Dodatek č. 2

„Odkanalizování ul. Lukášovská a Kadlická, Liberec“

NÁVRH ZMĚNY				číslo: 02/2025	
Zhotovitel:		Ještědská stavební společnost spol. s r.o. Selská 517, 460 01 Liberec 12			
Komu:		STATUTÁRNÍ MĚSTO LIBEREC nám. dr. E. Beneše 1/1, 460 59 Liberec 1		Datum: 25. 7. 2025	
Název akce: Odkanalizování ul. Lukášovská a Kadlická, Liberec					
Způsob odeslání/ předání/datum:	poštou	e-mailem	faxem	osobně X	
Odkazy		na specifikaci: zpráva geologa			
		na výkresy:			
		na rozpočtové podklady: Změnový list ZL II. – příloha č. 1			
		na jinou část smlouvy:			
Popis a zdůvodnění změny: <i>Při provádění zemních prací na trase stoky A mezi šachtami ŠA18 – ŠA20 a na trase stoky A/1 mezi šachtami ŠA43 – ŠA44 byla zastižena hrubozmná žula třídy těžitelnosti III (skupina 6 - 7) (ČSN 73 6133). Rozpojení žuly této pevnostní třídy nelze provádět skalními zuby osazenými na lžici, ale pouze za použití skalní frézy v denní normě 1,5 mb. Rozsah žuly je popsán ve zprávě geologa RNDr. Vybírala.</i>

NÁVRH ZMĚNY				číslo: 03/2025	
Zhotovitel:		Ještědská stavební společnost spol. s.r.o. Selská 517, 460 01 Liberec 12			
Komu:		STATUTÁRNÍ MĚSTO LIBEREC nám. dr. E. Beneše 1/1, 460 59 Liberec 1		Datum: 25.

výsek z geologické mapy se zákresem zájmového území (ČGS)

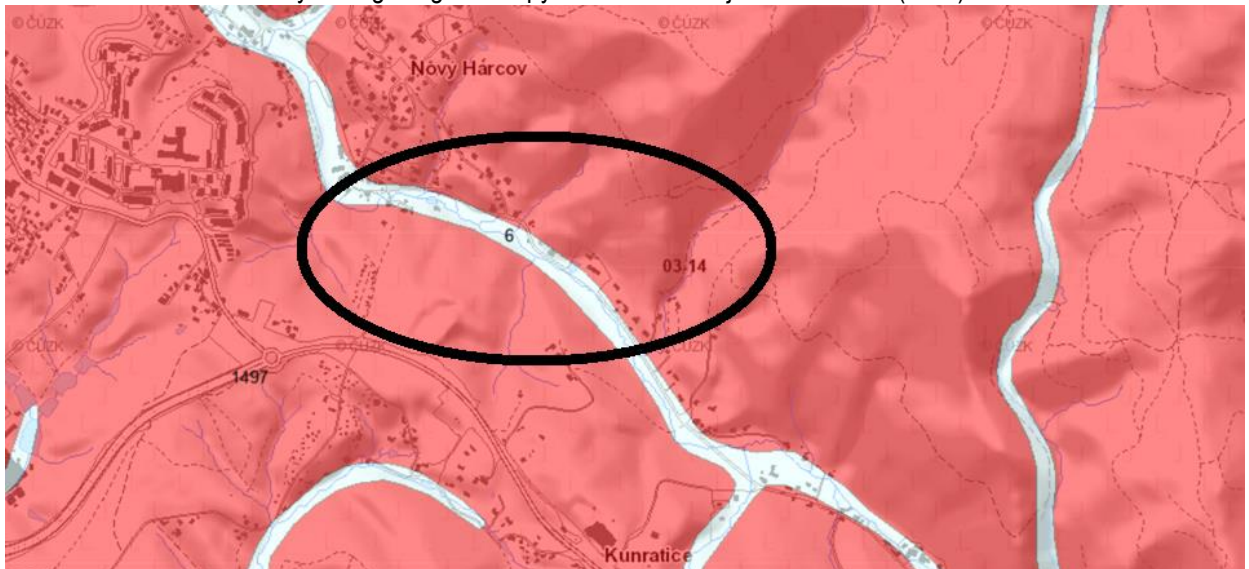
Předmětná partie Liberce je z geologického hlediska součástí krkonošsko-jizerského žulového masívu, který je tvořen různě zvětralými polohami svrchu karbonského (variského), hrubě zrnitého, biotitického granitu – jednoho ze základních typů tzv. liberecké žuly, jejíž zvětralinový plášť (eluvium) je po dlouhodobém hiátu překryt nepříliš mocnými polohami kvartérních, deluviálních zemin. Podél osy erozně akumulčního údolí Harcovského potoka jsou přítomny i fluvialní a deluviofluvialní souvrství. Větší část trasy kanalizace vede nad údolím potoka, kde se pod vrstvami deluvií již nachází zvětralinový plášť žuly a její různě zvětralé formy.

fotografie bouracího kladiva v akci - při rozpojování odolné horniny

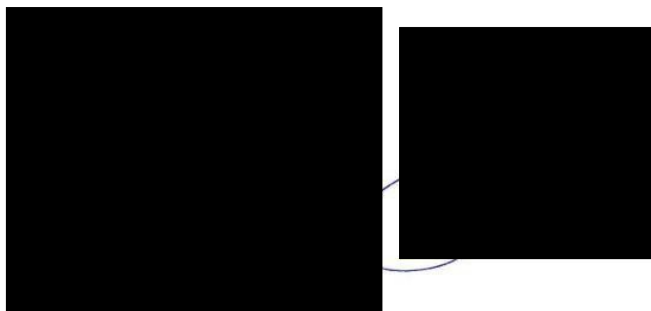
V předmětném úseku trasy kanalizace lze pod antropogenními, deluviálními a eluviálními polohami očekávat ostrý přechod do slabě zvětralé, slabě rozpukané, biotitické žuly tříd **R4 - R3 - R2** (viz klasifikační systém ČSN P 73 1005 Inženýrsko-geologický průzkum, nebo dle ČSN 73 6133), tedy horniny, kterou v prostorově omezeném výkopu nelze rozpojovat natož těžit těžkými bagry. Ostré trny

osazené na jejich lžici nemají žádnou šanci se zatnout do odolné horniny, pouze povrchové partie nerozpukané žuly třídy R4 odškrabují za cenu velmi vysokých nákladů spojených s opotřebením ocelových trnů. Proto je pro rozpojení této třídy horniny a především tříd R3-R2 nutné použít speciální postupy – například těžké bourací kladivo, těžkou skalní frézu + kompresor, což se potvrdilo na západě daného úseku trasy, kdy povrch odolné a netěžitelné žuly ve výkopu přes ulici strmě stoupal od jihu, tedy od údolí potoka, k severnímu okraji komunikace. Ve zbývajících částech trasy – viz výše – lze vždy mimo údolní partie očekávat přítomnost obtížně těžitelné, slabě rozpukané skalní horniny relativně mělce pod terénem.

V souladu s platnou normou ČSN 73 3055 (Zemní práce při výstavbě potrubí), která je podkladem pro rozpočtování zemních prací včetně těžitelnosti zemin a skalních hornin, patří výše specifikovaná skalní hornina (klasifikační třída R4) do **třídy těžitelnosti II (skupina 5)** a mírně zvětralá až zdravá, biotitická, porfyrická, hrubozrnná žula klasifikační třídy R3-R2 do třídy těžitelnosti **III (skupina 6 – 7)** s tím, že procentuální zastoupení tříd těžitelnosti a jejich množství se bude upřesňovat dle skutečnosti v průběhu zemních prací.

výsek ze základní mapy ČR se zákresem části trasy s očekávaným výskytem obtížně těžitelné žuly (mapy.cz)

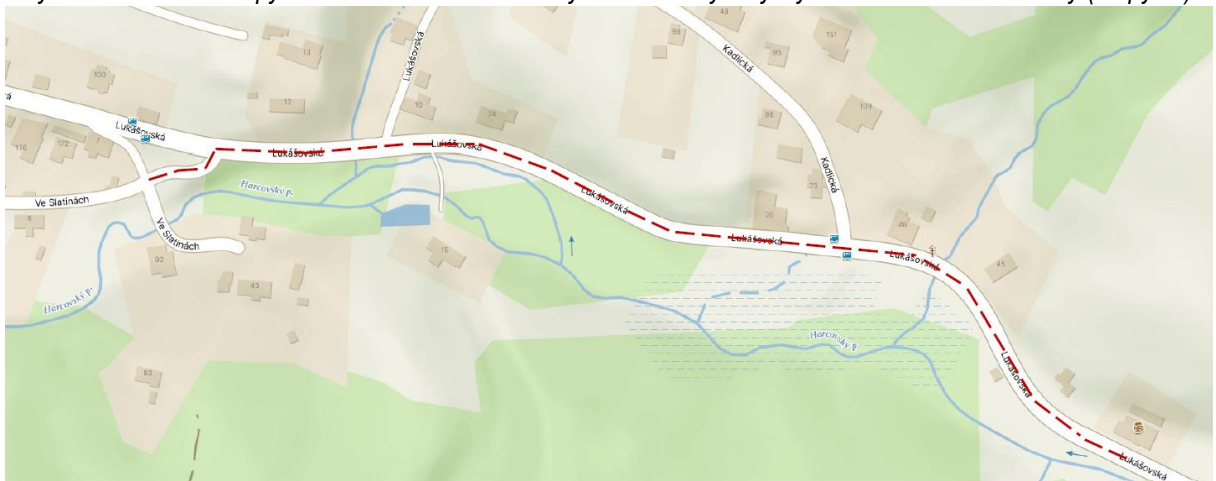
Předmětná partie Liberce je z geologického hlediska součástí krkonošsko-jizerského žulového masívu, který je tvořen různě zvětralými polohami svrchu karbonského (variského), hrubě zrnitého, biotitického granitu – jednoho ze základních typů tzv. liberecké žuly, jejíž zvětralinový plášť (eluvium) je po dlouhodobém hiátu překryt nepříliš mocnými polohami kvartérních, deluviálních zemin. Podél osy erozně akumulativního údolí Harcovského potoka jsou přítomny i fluvialní a deluviofluvialní souvrství. Větší část trasy kanalizace vede nad údolím potoka, kde se pod vrstvami deluvií již nachází zvětralinový plášť žuly a její různě zvětralé formy.

výsek z geologické mapy se zákresem zájmového území (ČGS)

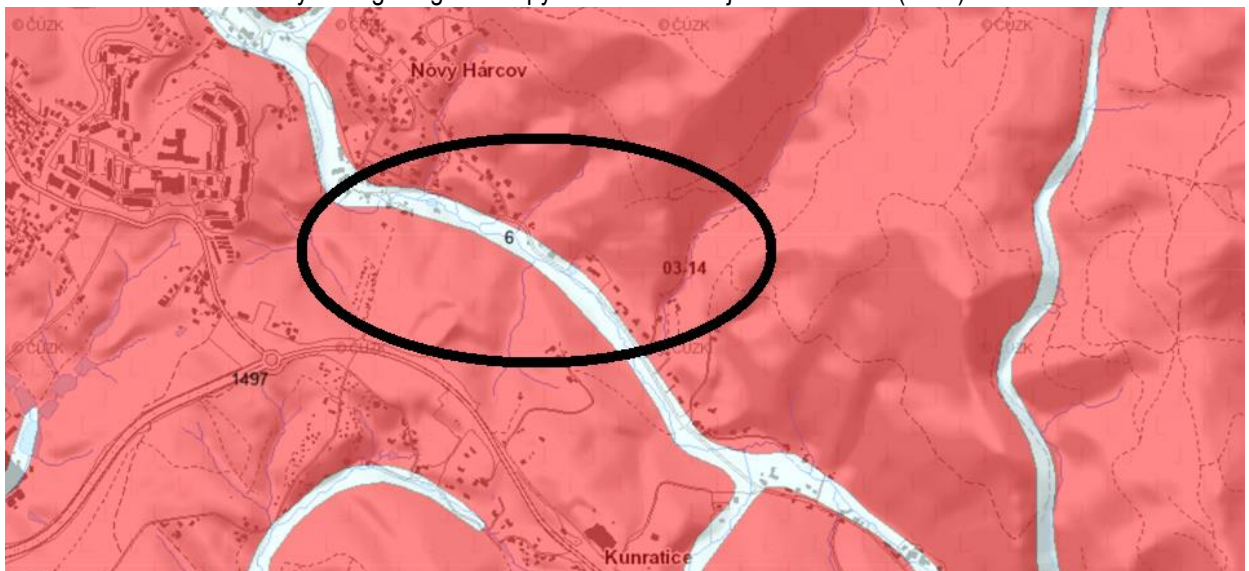
V předmětném úseku trasy kanalizace lze pod antropogenními, deluviálními a eluviálními polohami očekávat ostrý přechod do slabě zvětřalé, slabě rozpukané, biotitické žuly tříd **R4 - R3 - R2** (viz klasifikační systém ČSN P 73 1005 Inženýrsko-geologický průzkum, nebo dle ČSN 73 6133), tedy horniny, kterou v prostorově omezeném výkopu nelze rozpojovat natož těžit těžkými bagry. Ostré trny

V souladu s platnou normou ČSN 73 3055 (Zemní práce při výstavbě potrubí), která je podkladem pro rozpočtování zemních prací včetně těžitelnosti zemin a skalních hornin, patří výše specifikovaná skalní hornina (klasifikační třída R4) do **třídy těžitelnosti II (skupina 5)** a mírně zvětřalá až zdravá, biotitická, porfyrická, hrubozrnná žula klasifikační třídy R3-R2 do třídy těžitelnosti **III (skupina 6 – 7)** s tím, že procentuální zastoupení tříd těžitelnosti a jejich množství se bude upřesňovat dle skutečnosti v průběhu zemních prací.
